「四草重要濕地(國際級)保育利用計畫書(第一次檢討)」計畫書、圖 (公開展覽)

內政部公告 113 年 3 月 13 日台內園字第 1131280095 號

主旨：辦理「四草重要濕地（國際級）保育利用計畫（第 1 次檢討）（草案）」公開展覽及說明會。

圖 1-1 四草重要濕地位置示意圖、四草重要濕地保育利用計畫功能分區變更後示意圖

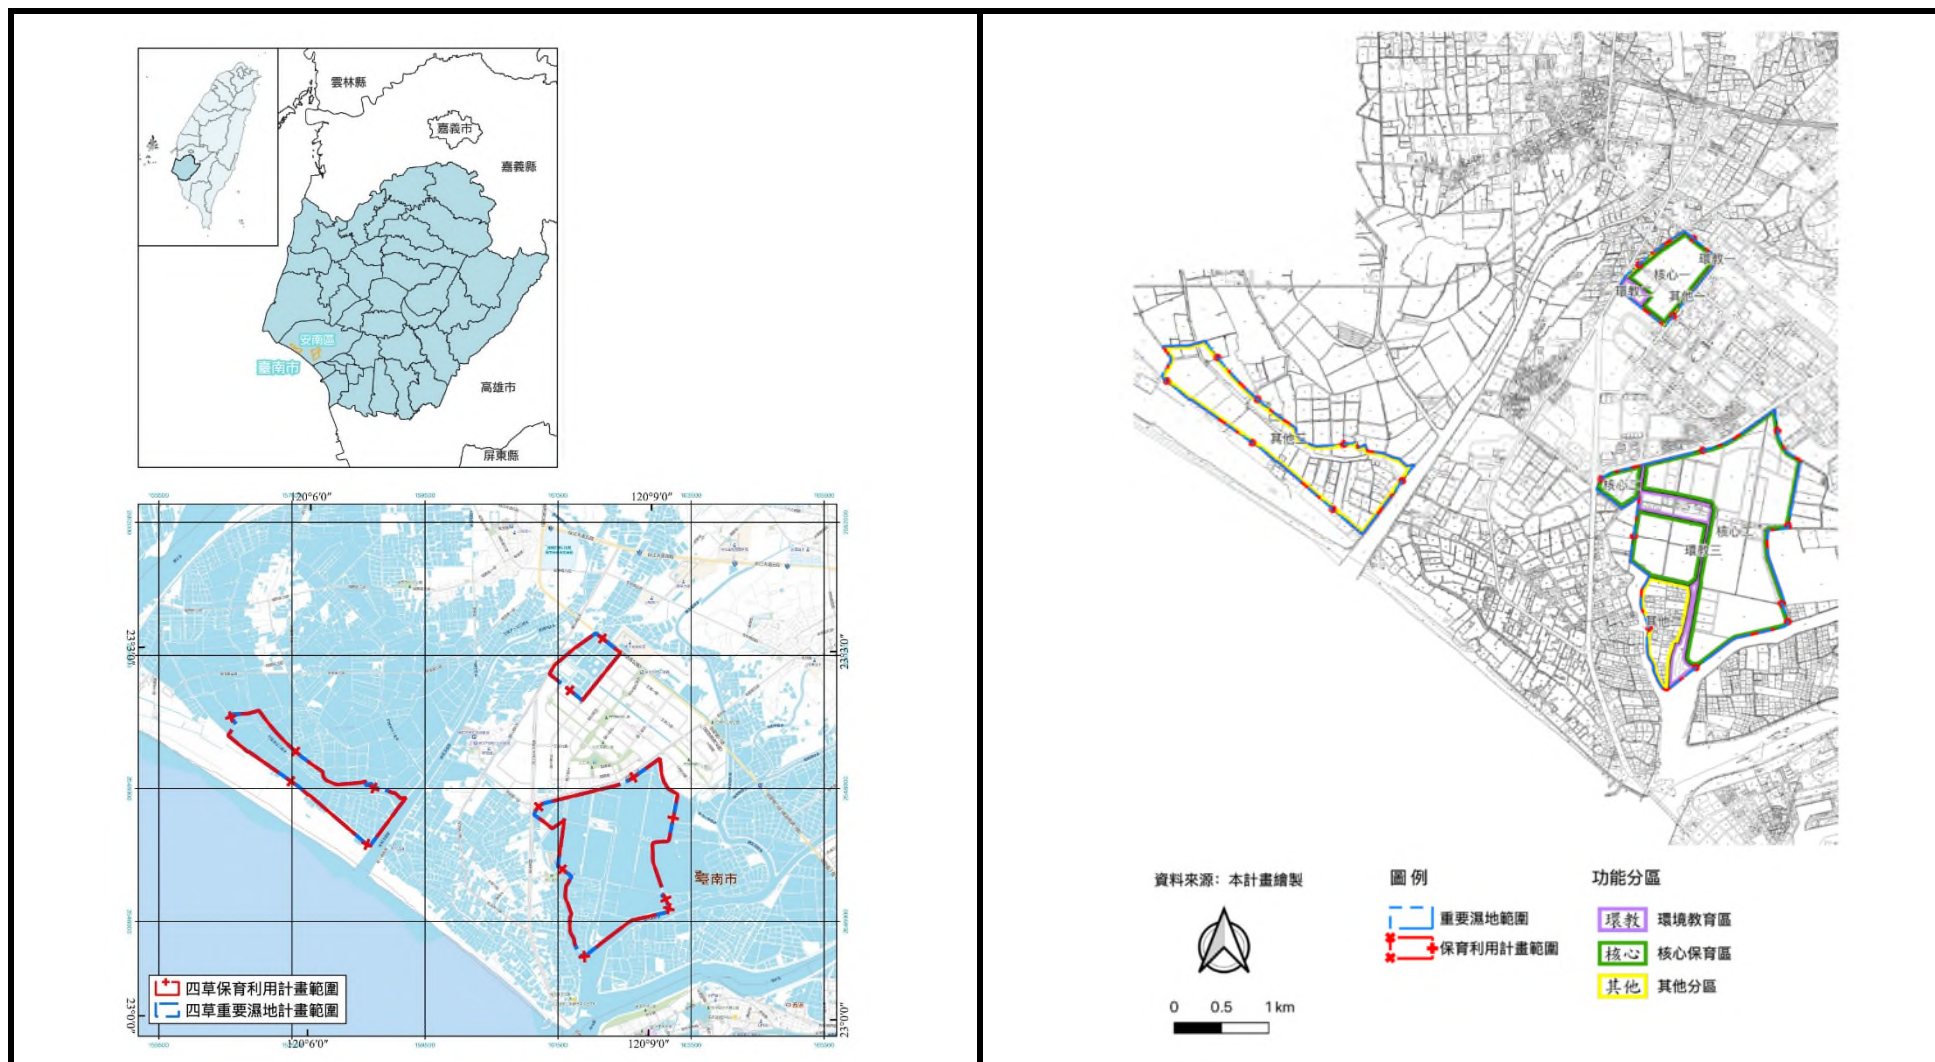
本次通盤檢討辦理公開展覽及說明會之案件，其變更內容彙整如下表及附圖所示。

圖 1-2 四草重要濕地系統其他分區 (二) 變更示意圖 (局部)

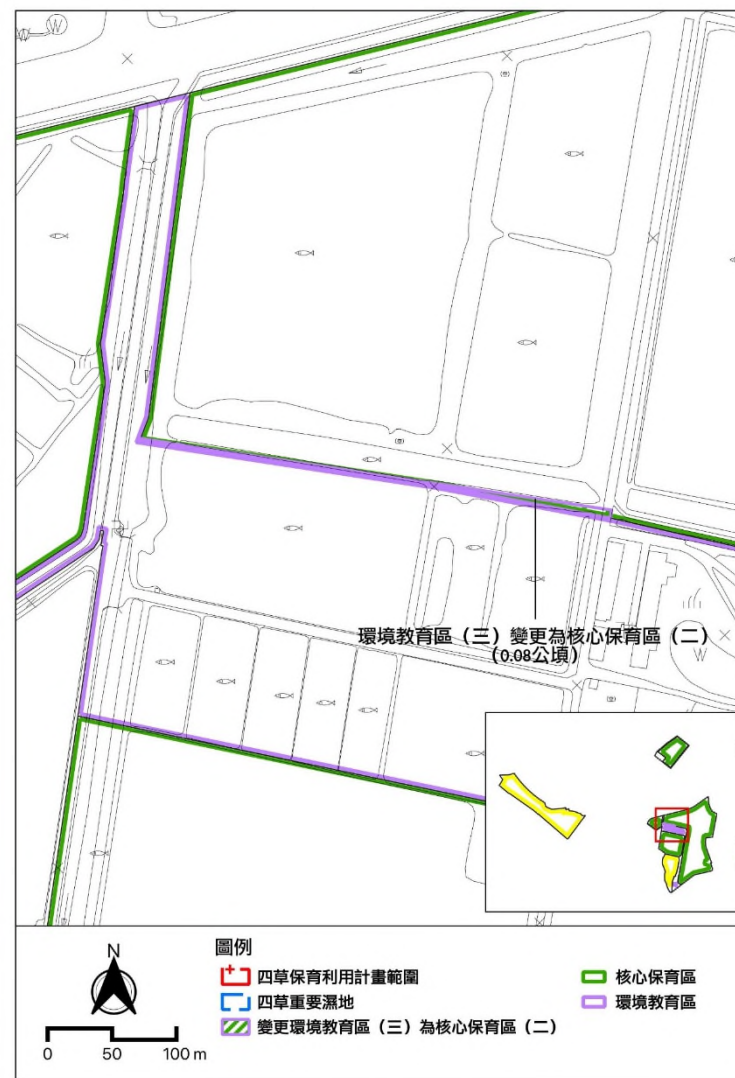
功能分區	編號	劃設原則	劃設區域	管理目標	面積(公頃)		調整理由(或依據)
					原計畫	本次檢討	
他 分 區		之機能。 扮演核心區外圍 緩衝角色	家公園生態保護區(<u>鹿耳門鸕鶿科生態保護區</u>)。	現況使用。維持 A1 核心保育區生態穩定，避免人們直接進入干擾。 2.為改善潮溝進出本濕地水體之順暢，確保本濕地重要生態孳衍，以容許生態保護、棲地水土環境品質復育維護之設施改善及研究使用為限。 3.常態性持續監測本濕地各種生態、水文與水質資料，必要時得設立永久監測站。			公園分區名稱修正文字。
	<u>其他二</u>		A2 區西側鹽田，為國家公園一般管制區(<u>鹽田生態文化村 區</u>)。	鹽田生態為緩衝區性質，從原來之現況使用。維持 A2 核心保育區生態穩定，提供鳥類棲息及覓食空間。	14.15	0	因應台江國家公園計畫第 1 次通盤修正管三-安順鹽場一般管制區及經營管理現況與實需，部份劃入核心二、部份劃入環教三。(詳圖 10-3)
	<u>其他二</u>	提供生活、生產之機能。 扮演核心區外圍	A2 區西南側魚塭，為國家公園特別景觀區(<u>北汕尾濕地特別景觀</u>	魚塭生態為緩衝區性質，從原來之現況使用。維持 A2 核心保育區生態穩定，提供鳥類棲息及覓食空間。	0	37.82	原「其他三」編號遞移。

圖 1-3 四草重要濕地系統環境教育區 (三) 變更示意圖 (局部)

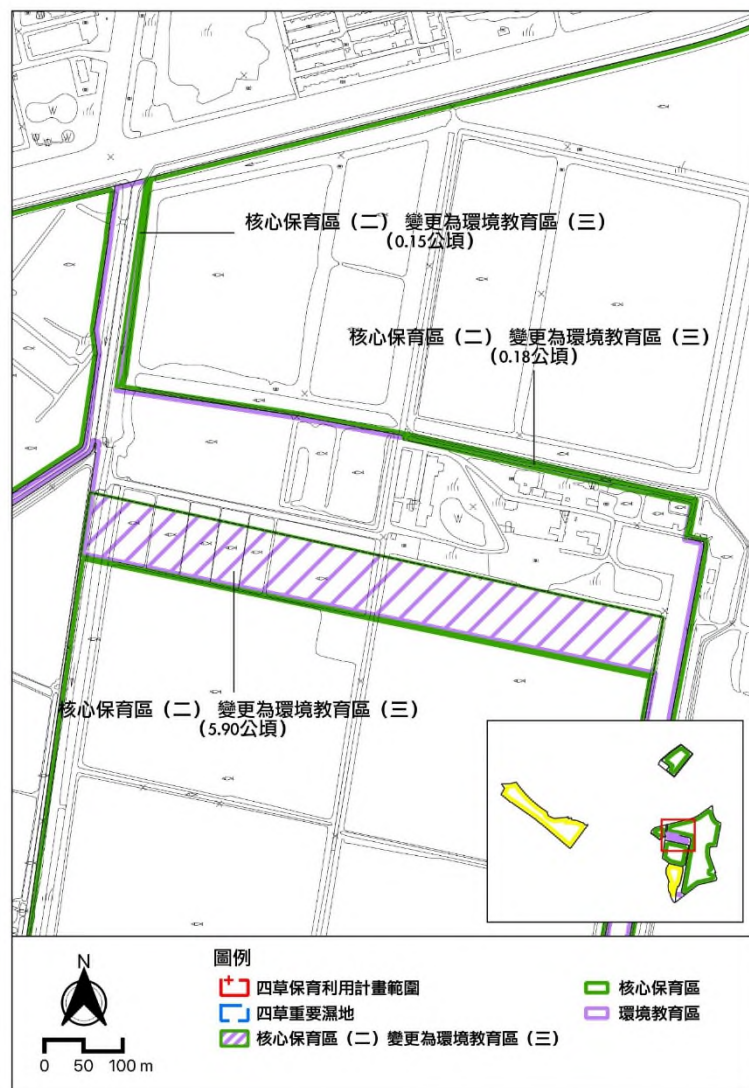
1. 自「其他二」劃入部分區域共 1.13 公頃。
2. 自「核心二」劃入部分區域共 6.23 公頃。
3. 自「環教三」劃出部分區域共 0.08 公頃。

環教三	
原計畫	27.97 公頃
本次檢討	35.25 公頃
增減情形	+7.28 公頃

圖 1-4 四草重要濕地系統核心保育區 (二) 變更示意圖 (局部)

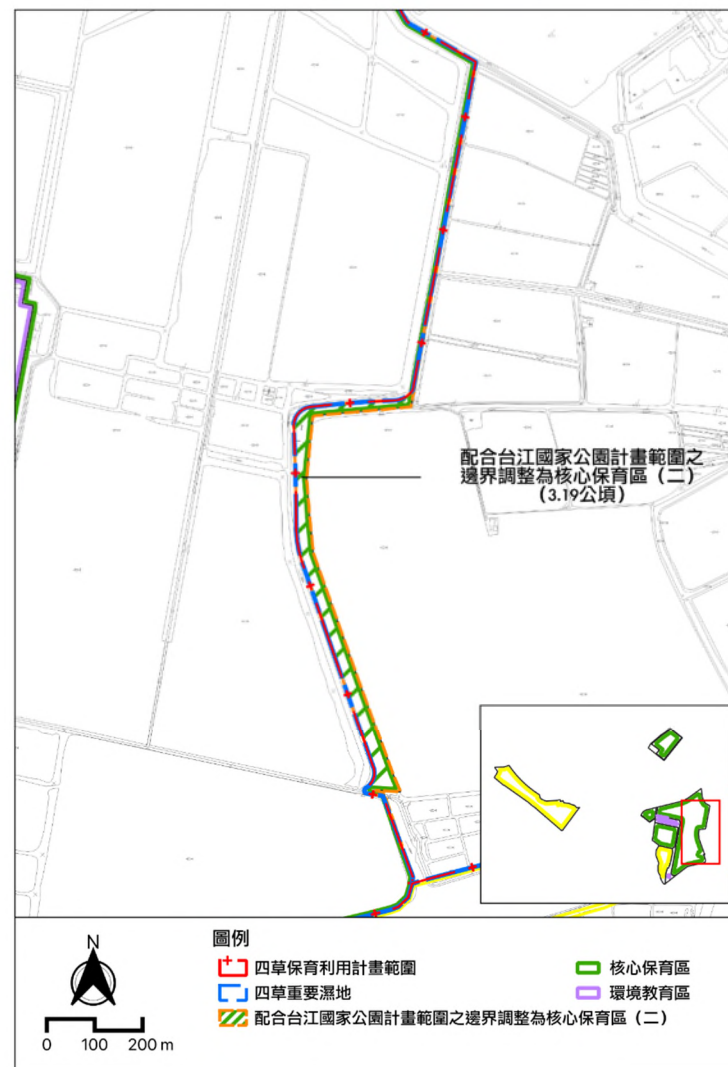
1. 為配合台江國家公園計畫範圍之邊界調整劃入共 3.19 公頃。(圖 10-6)
2. 自「其他二」劃入部分區域共 13.02 公頃。
3. 自「環教三」劃入部分區域共 0.08 公頃。
4. 自「核心二」劃出部分區域共 6.23 公頃。

核心二	
原計畫	270.88 公頃
本次檢討	280.94 公頃
增減情形	+10.06 公頃
